**Lärmschutzwand Vingster Ring**  
 Glasausbesserung durch Massivplatten mit Vogelschutz  
 Ansicht Anliegerseite: Schnitt a-a - Detail Rahmenhalterung

M	1:100
M	1:10
Datum	26.06.2013
BW Nr.	7317
Blatt Nr.	2
Wsk.	b

Der Oberbürgermeister  **Stadt Köln**  
 Amt für Brücken und Stadtbau

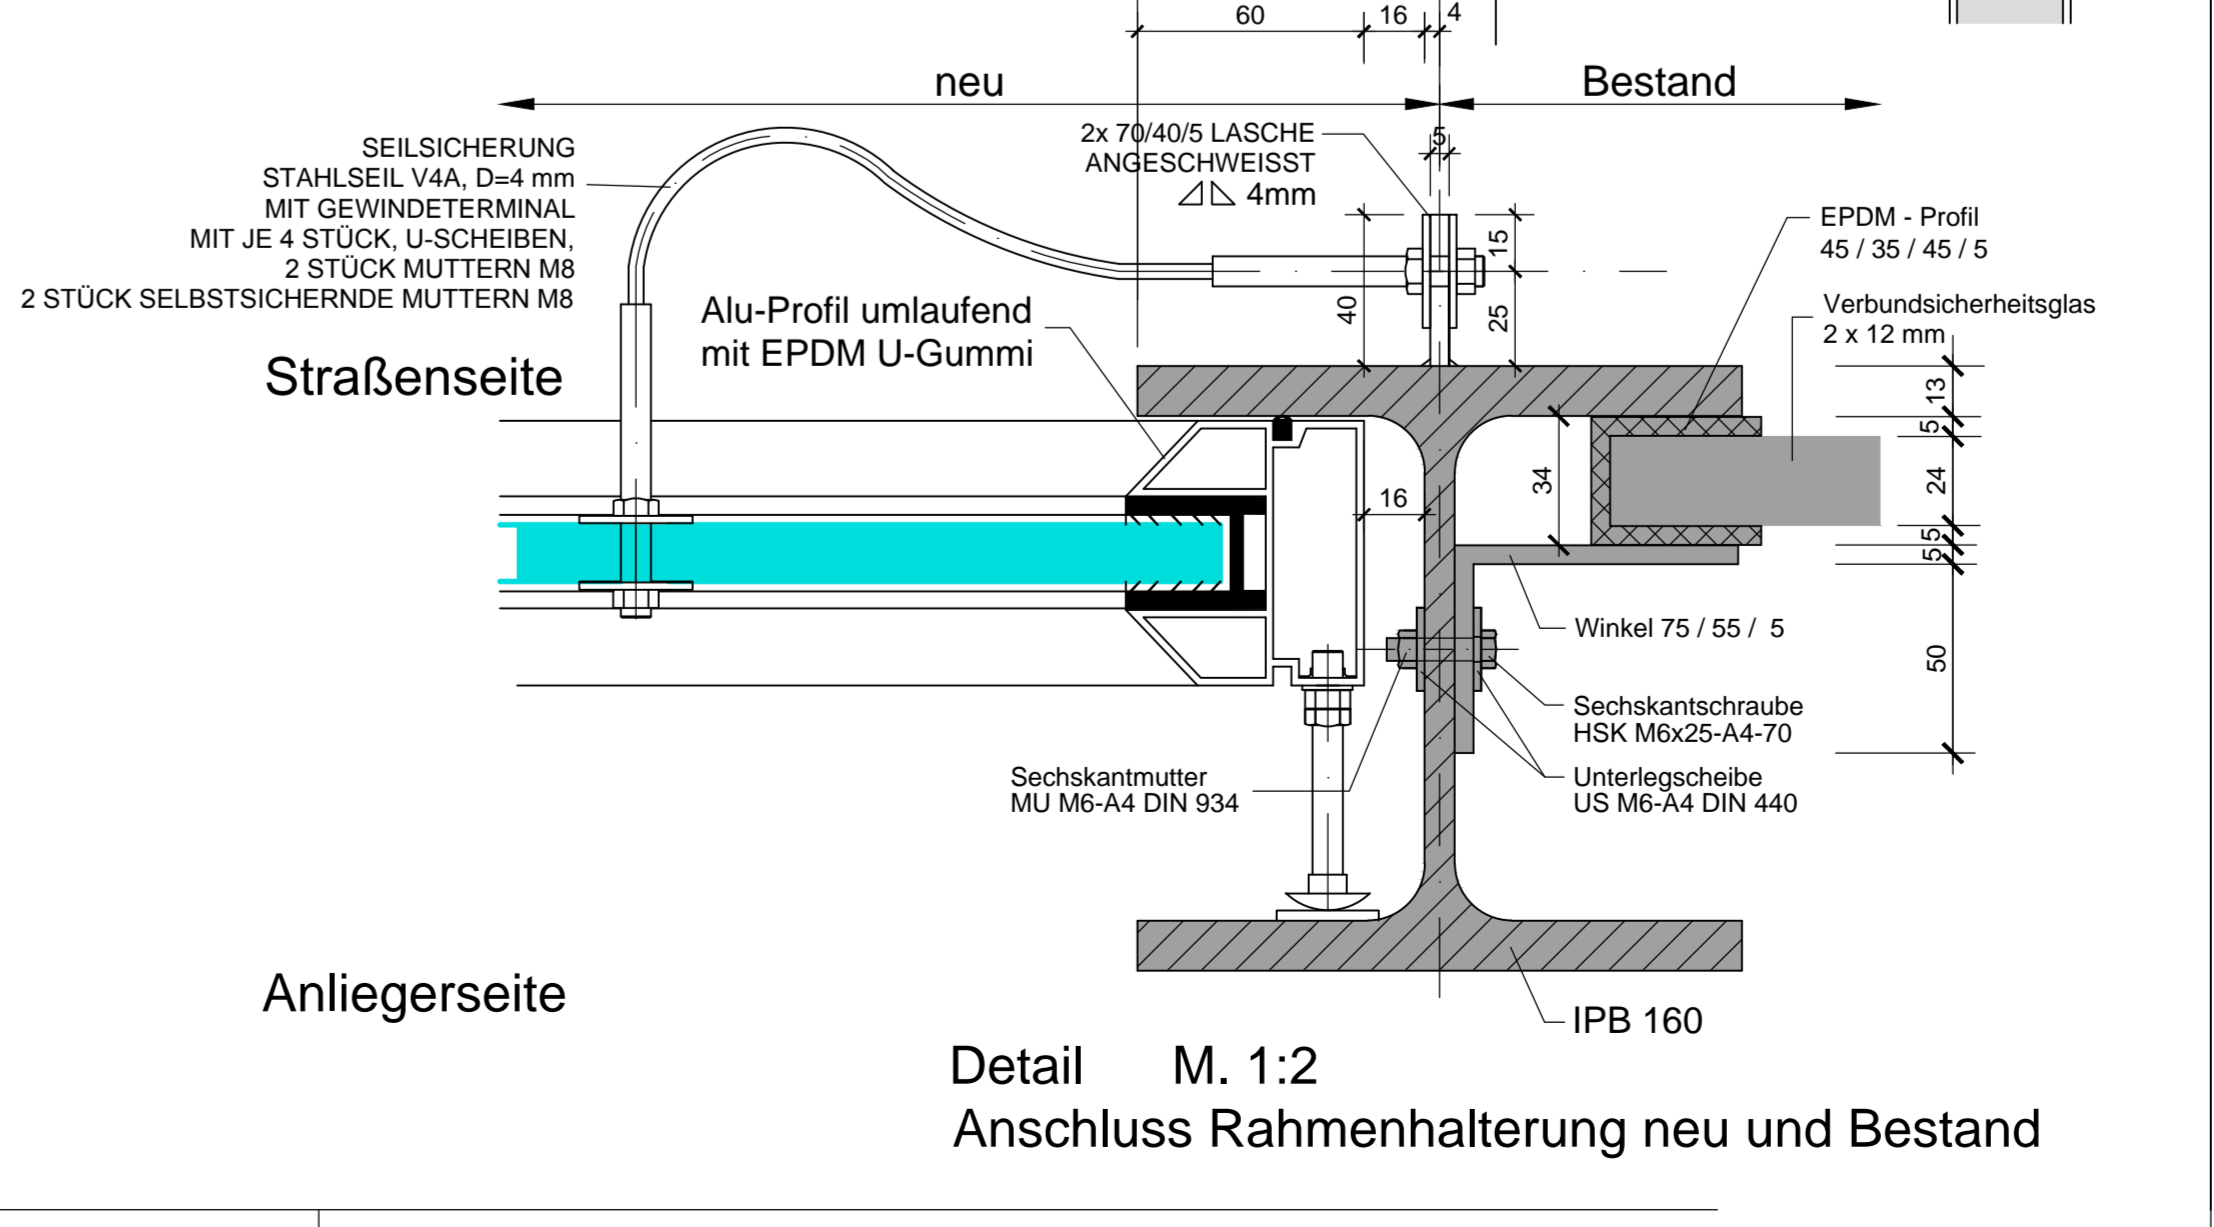
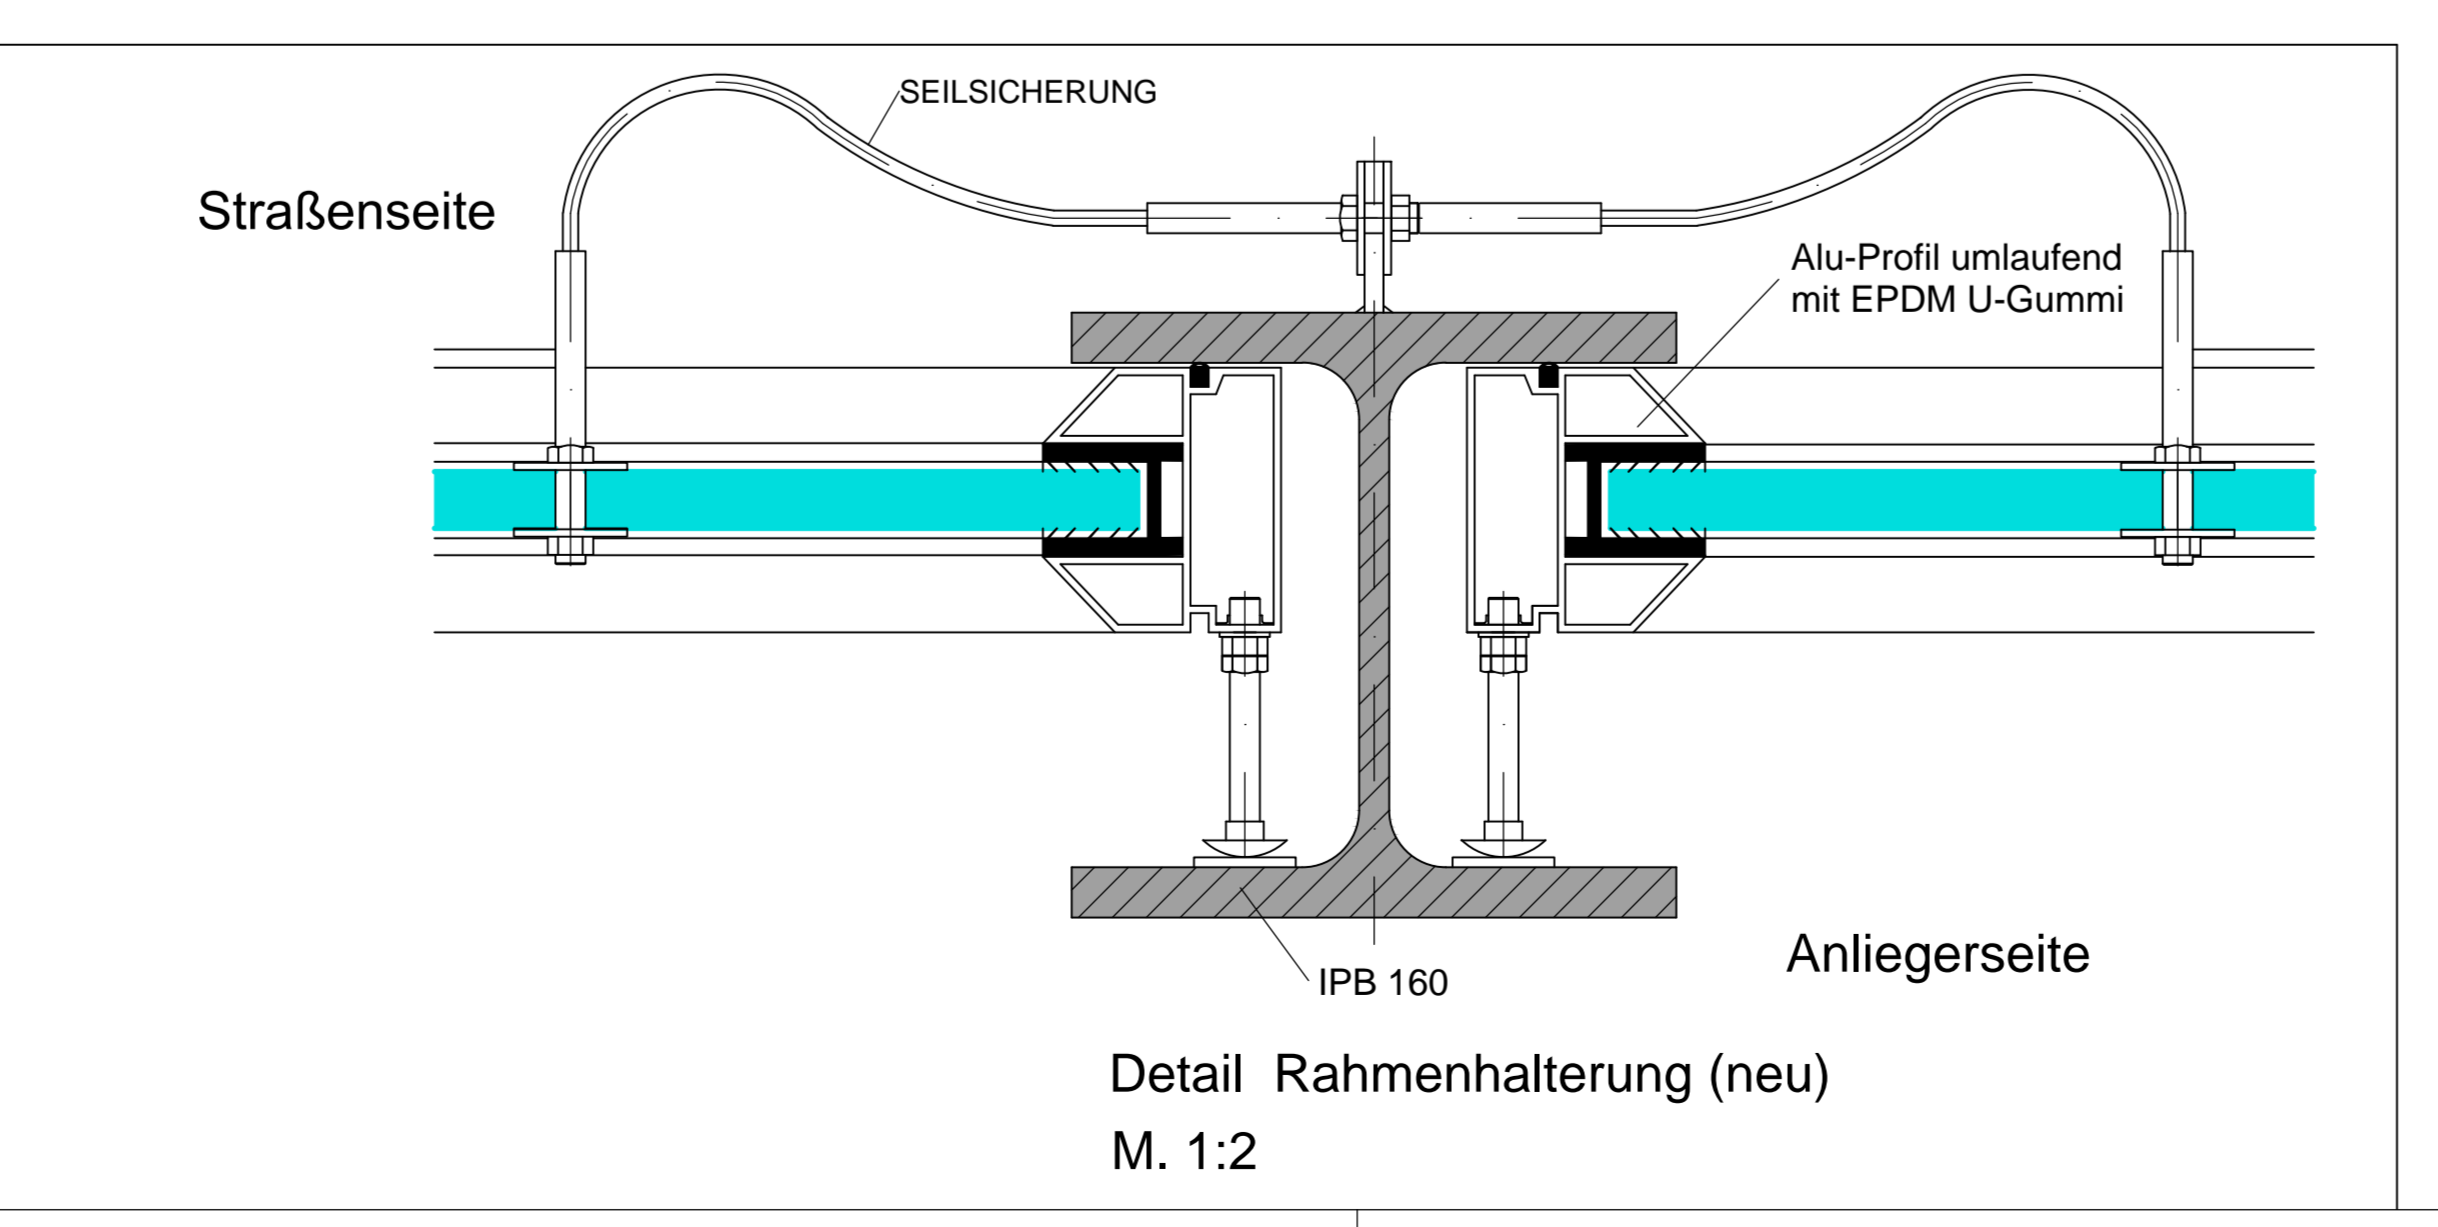
neue Massivplatten mit Vogelschutz ergänzt wegen weiterer verschädigter Glasscheiben. Bestandsaufnahme erfolgte am 26.09.15  
Bestands Fußgängerbrücke zwischen Achse 19 und 20 ergänzt (Schraubverbindung Winkel IPB, siehe Detail)
